Commission économique pour l'Europe**Comité des transports intérieurs****Forum mondial de l'harmonisation des Règlements
concernant les véhicules****179^e session**

Accord de 1958 :**Examen de projets d'amendements à des Règlements ONU existants,
soumis par le GRSP****Proposition de complément 3 à la série 03 d'amendements
au Règlement ONU n° 129 (Dispositifs améliorés de retenue
pour enfants)****Communication du Groupe de travail de la sécurité passive***

Complément 3 à la série 03 d'amendements au Règlement ONU n° 129 (Dispositifs améliorés de retenue pour enfants)

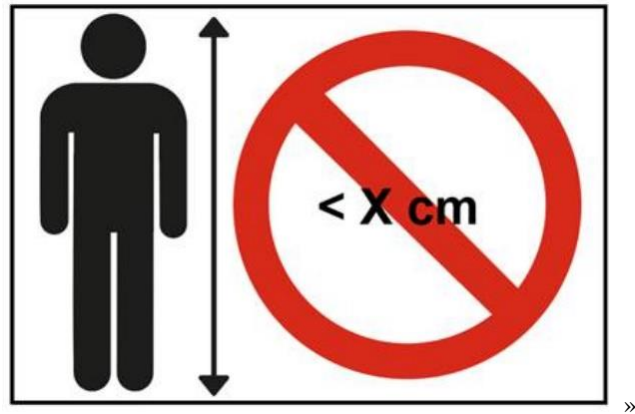
- 4.8.5 Les dispositifs améliorés de retenue pour enfants de type coussin d'appoint doivent porter de manière permanente l'étiquette représentée ci-après (aux dimensions minimales de 60 x 40 mm), celle-ci étant visible pour la personne qui installe le dispositif dans le véhicule. La valeur X mentionnée sur l'étiquette correspond à la plus petite des tailles pour lesquelles le dispositif est homologué. Si le coussin d'appoint est homologué en combinaison avec un siège rehausseur, l'étiquette ne doit être visible que quand le dispositif est utilisé en tant que coussin d'appoint.

Figure 1
Dispositif de mesure

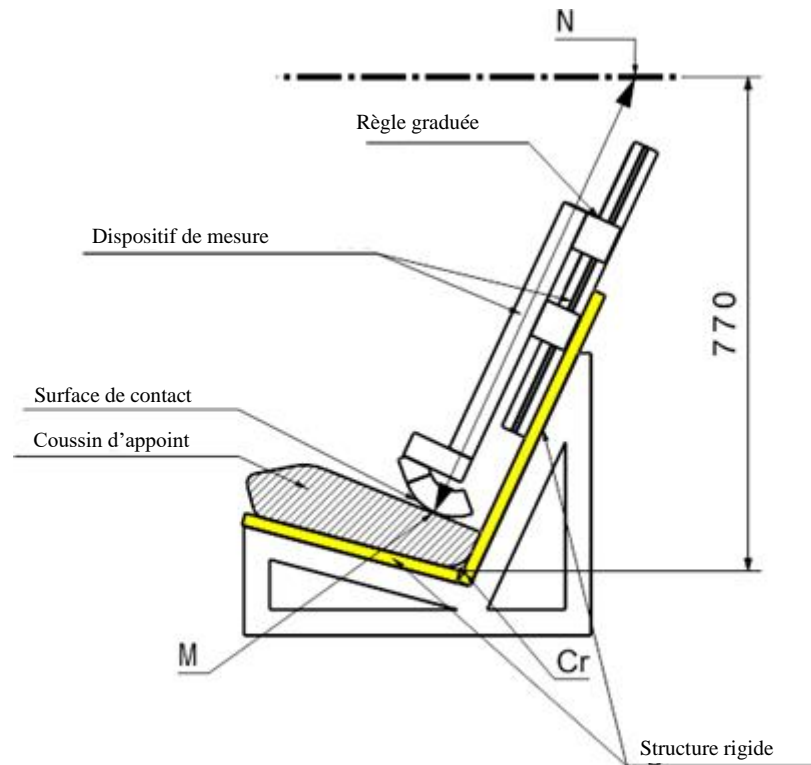
« 6.1.3.6 S'agissant des coussins d'appoint, l'homologation de type n'est pas accordée pour les tailles inférieures à 125 cm. Les coussins d'appoint ne doivent donc pas être utilisables en deçà de 125 cm.

Le coussin d'appoint ayant été mis en place, on s'assurera que le sommet de la tête de l'enfant se trouve au niveau, ou au-dessus du niveau, d'un plan horizontal situé à 770 mm à la verticale de l'axe Cr sur la banquette d'essai décrite à l'annexe 6.

La procédure à suivre à cette fin est présentée ci-après (fig. 1) :

- Aux fins de la procédure de vérification, on utilise une “banquette d’essai simulée”. Celle-ci doit avoir les mêmes caractéristiques géométriques que la banquette d’essai définie à l’annexe 6 du présent Règlement, assises comprises. Toutefois, la largeur de la banquette simulée peut être réduite sous réserve qu’elle soit comprise entre 500 et 800 mm, tel que décrit à l’annexe 25. La banquette d’essai simulée doit être rigide et ne doit pas se déformer lorsqu’on utilise le dispositif de mesure défini à l’annexe 25.

- Une structure rigide comportant une partie coulissante est fixée à la banquette d’essai simulée. Un plan horizontal situé à 770 mm à la verticale de l’axe Cr est défini.

- Le coussin d’appoint doit être placé sur la banquette d’essai simulée, son axe étant aligné sur l’axe de la banquette d’essai et sa surface arrière étant en contact avec le dossier de la banquette.

- S’il existe des attaches ISOFIX, celles-ci doivent être verrouillées sur les ancrages ISOFIX inférieurs de la banquette d’essai. Une force supplémentaire de 135 ± 15 N doit être appliquée dans un plan parallèle à la surface de la banquette d’essai simulée. Cette force doit s’appliquer le long de l’axe du dispositif amélioré de retenue pour enfants et à une hauteur ne dépassant pas 100 mm au-dessus de la surface de l’assise de la banquette.

- Le dispositif de mesure est déplacé vers le bas, parallèlement au dossier de la banquette d’essai simulée, jusqu’à ce qu’il soit arrêté par le coussin d’appoint.

Figure 2
Règle graduée du dispositif de mesure

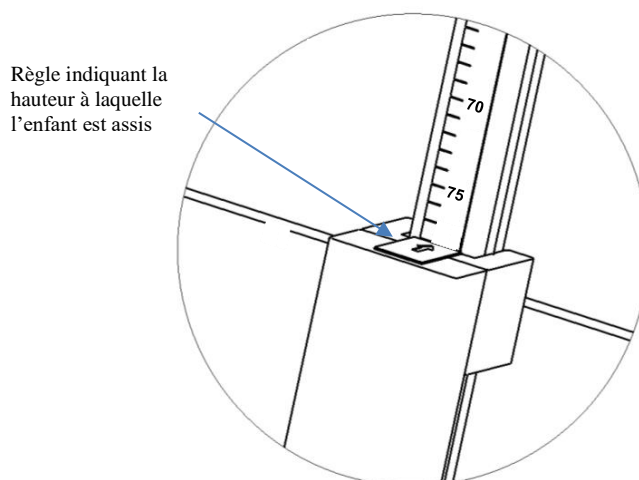
- f) La distance mesurée entre les deux points M et N (fig. 1) indique la hauteur en position assise d'un enfant qui utilise le coussin d'appoint. La valeur correspondante apparaît sur une règle qui est fournie avec le dispositif (fig. 2).

- g) Associée aux données du tableau 3, la hauteur en position assise permet de déterminer la taille minimale de l'enfant à laquelle le coussin d'appoint convient. Par exemple, une hauteur en position assise de 66,2 cm correspond à une taille minimale de 125 cm, tandis qu'une hauteur en position assise de 75,9 cm correspond à une taille de 150 cm.

- Si la valeur obtenue pour la hauteur en position assise est comprise entre deux nombres entiers, il convient d'arrondir systématiquement à l'entier supérieur (exemple : hauteur en position assise mesurée = 70,1 cm ► taille résultante = 135,65 cm ► plus petite taille autorisée = 136 cm).

- h) La taille déterminée au moyen de la procédure ci-dessus doit être comparée à la taille limite inférieure de la gamme de tailles homologuée. Lorsque cette taille limite inférieure est supérieure ou égale à la taille minimale obtenue, la prescription est réputée satisfaite.

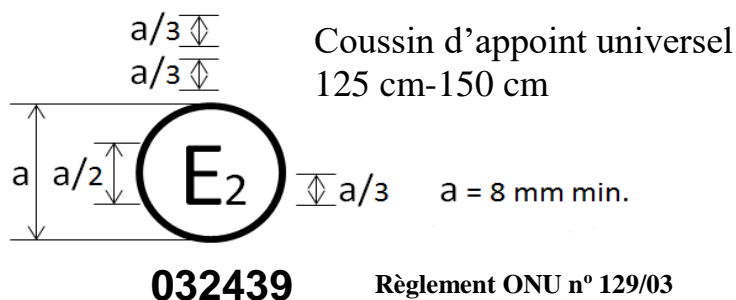
- « 14.2.3 Les dispositifs améliorés de retenue pour enfants de type coussin d'appoint universel doivent porter l'étiquette ci-dessous, qui doit être clairement visible à l'extérieur de l'emballage :

Ceci est un dispositif amélioré de retenue pour enfants de type coussin d'appui universel. Il est homologué conformément au Règlement ONU n° 129, pour être utilisé sur les places assises compatibles avec les dispositifs de retenue de type i-Size et les places assises universelles, comme indiqué par le constructeur dans le manuel d'utilisation du véhicule.

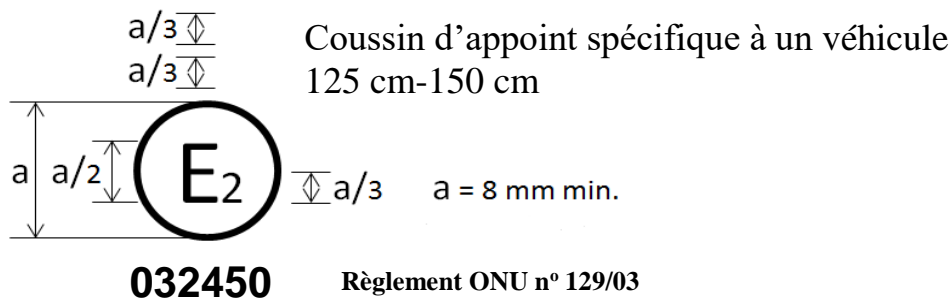
Le dispositif amélioré de retenue pour enfants portant la marque d'homologation ci-dessus peut être installé à toute place assise i-Size ou universelle et être utilisé pour la gamme de tailles 125-150 cm. Il est homologué en France (E2) sous le numéro 032439. Ce numéro d'homologation indique que l'homologation a été accordée conformément aux prescriptions du Règlement relatif à l'homologation des dispositifs améliorés de retenue pour enfants à bord des véhicules automobiles, tel que modifié par la série 03 d'amendements. La marque d'homologation doit également comprendre le numéro du Règlement suivi du numéro de la série d'amendements conformément à laquelle l'homologation a été accordée.

Le dispositif amélioré de retenue pour enfants portant la marque d'homologation ci-dessus peut être utilisé pour la gamme de tailles 125-150 cm, mais ne peut être installé dans n'importe quel véhicule. Il est homologué en France (E2) sous le numéro 032450. Ce numéro d'homologation indique que l'homologation a été délivrée conformément aux prescriptions du Règlement relatif à l'homologation des dispositifs améliorés de retenue pour enfants de type coussin d'appoint spécifique à un véhicule utilisés à bord de véhicules automobiles, tel que modifié par la série 03 d'amendements. La marque d'homologation doit également comprendre le numéro du Règlement suivi du numéro de la série d'amendements conformément à laquelle l'homologation a été délivrée.

Dispositif de mesure de la hauteur en position assise

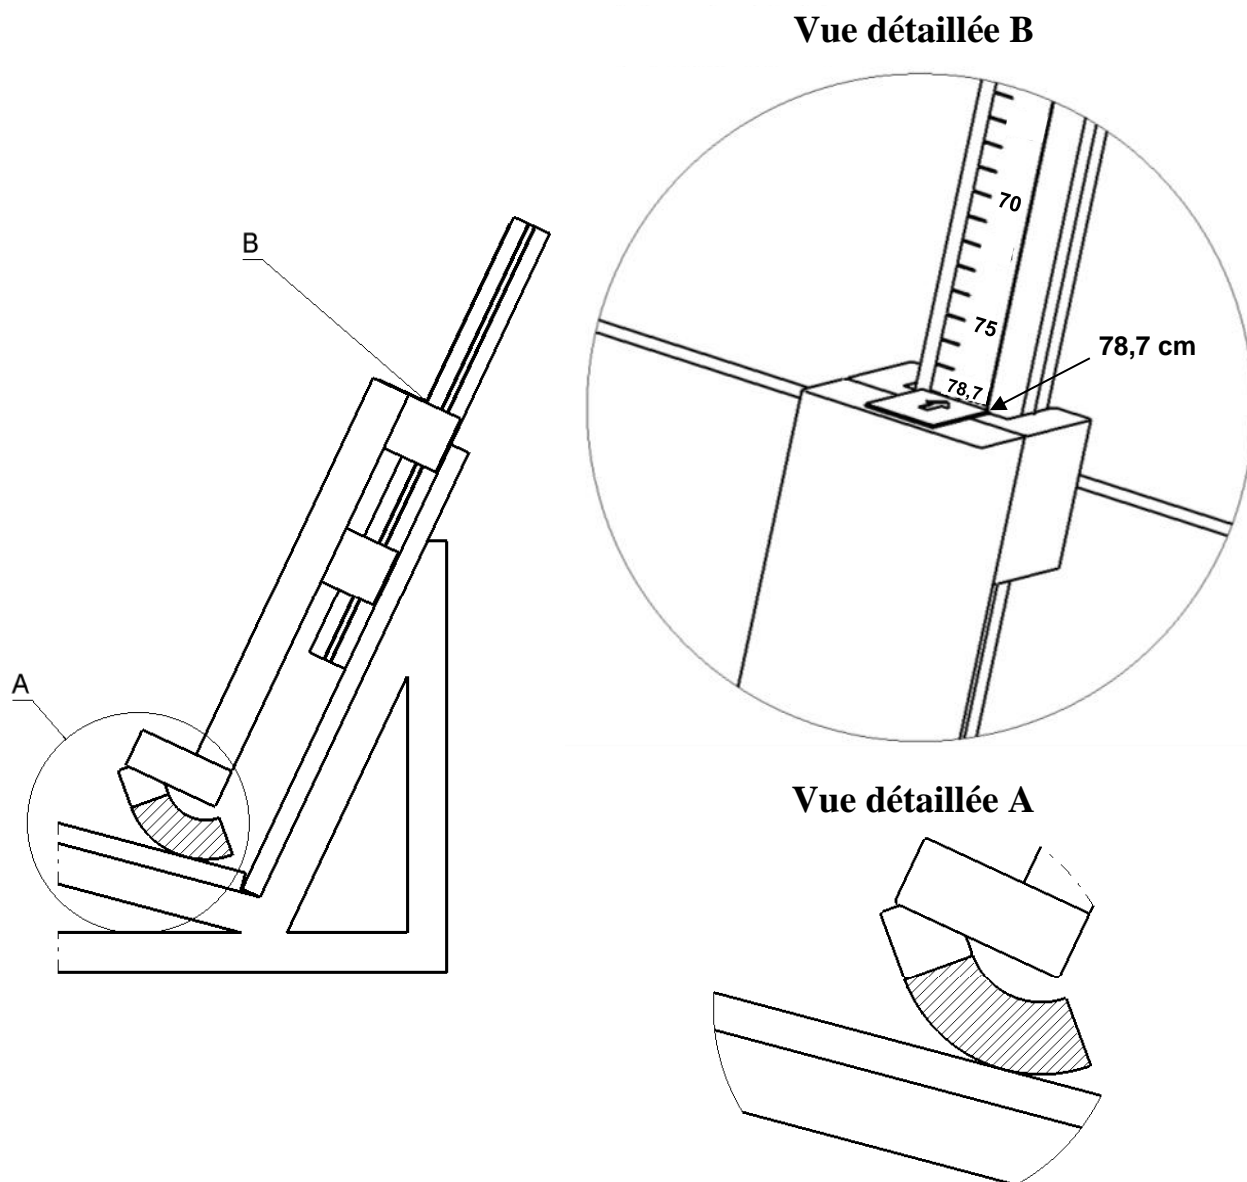
La masse du dispositif doit être de $15 \text{ kg} \pm 1 \text{ kg}$.

Étalonnage de la règle graduée

Pour l'étalonnage, la règle graduée du dispositif de mesure doit être en contact avec la surface d'appui (vue détaillée A). Elle doit alors indiquer la valeur d'étalonnage, soit 78,7 cm (vue détaillée B).

L'étalonnage de la règle graduée est fondé sur la hauteur du mannequin Hybrid III du 5^e centile en position assise sur la banquette d'essai définie à l'annexe 6 du présent Règlement. Lorsque ce mannequin est assis sur la banquette, le sommet de la tête est à 77,0 cm de l'axe Cr. La hauteur nominale en position assise du mannequin est de 78,7 cm. La valeur d'étalonnage à utiliser est donc 78,7 cm.

Bloc-mannequin (sur la base du P10 raccourci)

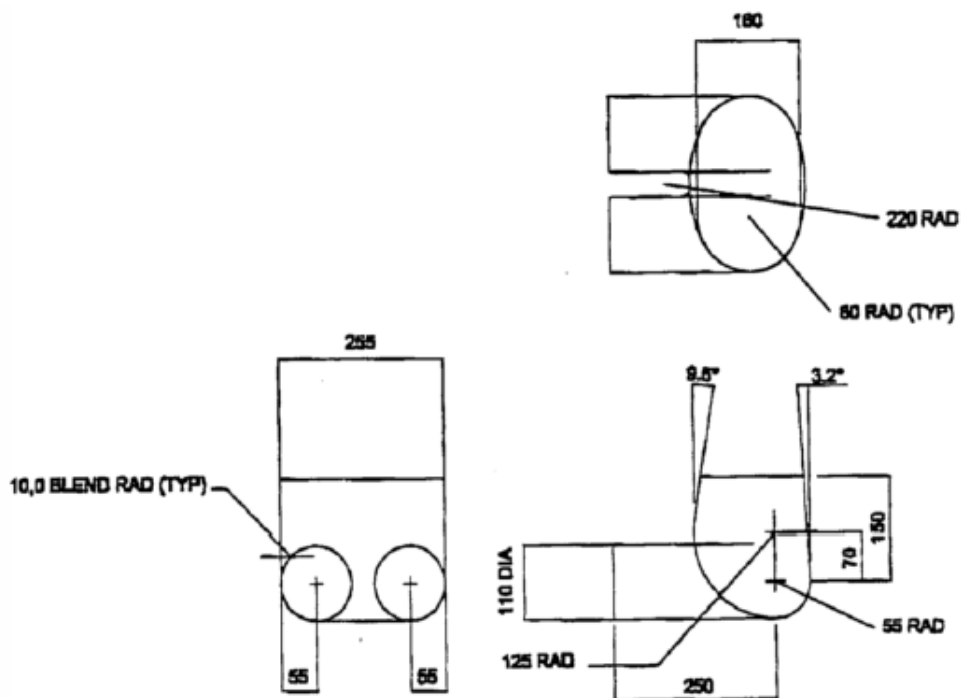
Placer une pièce de tissu en coton sur la surface d'assise de la banquette d'essai. Placer le coussin d'appoint sur la banquette d'essai, placer le bloc du tronc inférieur sur le coussin, de la façon décrite à la figure 1 de l'annexe 26, puis fixer et tendre la ceinture de sécurité pour adultes à trois points comme il est prescrit au paragraphe 7.1.3.5.2.2. Avec un morceau de sangle ou d'une bande semblable de 25 mm de large fixé autour du coussin, appliquer une charge de 250 ± 5 N dans le sens de la flèche A, alignée sur la surface d'assise de la banquette d'essai (voir la figure 2 de l'annexe 26).

Matériau : Polystyrène expansé (40-45 g/l) ou autre matériau non déformable équivalent

Essai de traction du coussin d'appoint surmonté du bloc-mannequin

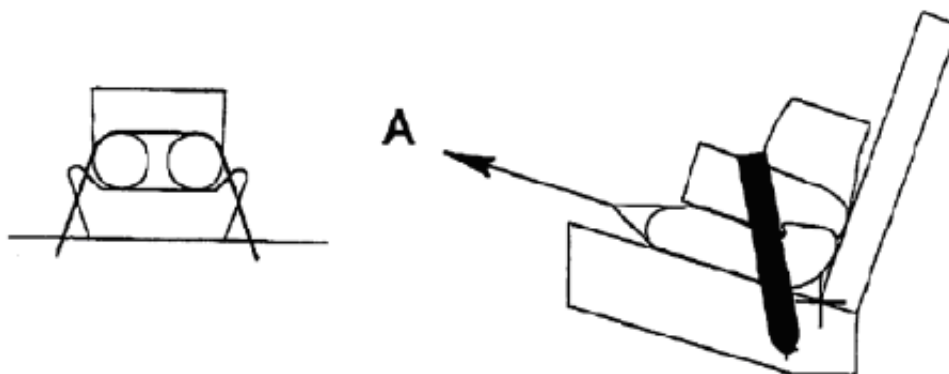
Pendant l'essai, le coussin d'appoint ne doit pas se dégager entièrement de la ceinture de sécurité pour adultes à trois points et doit rester sous le bloc du tronc inférieur. ».
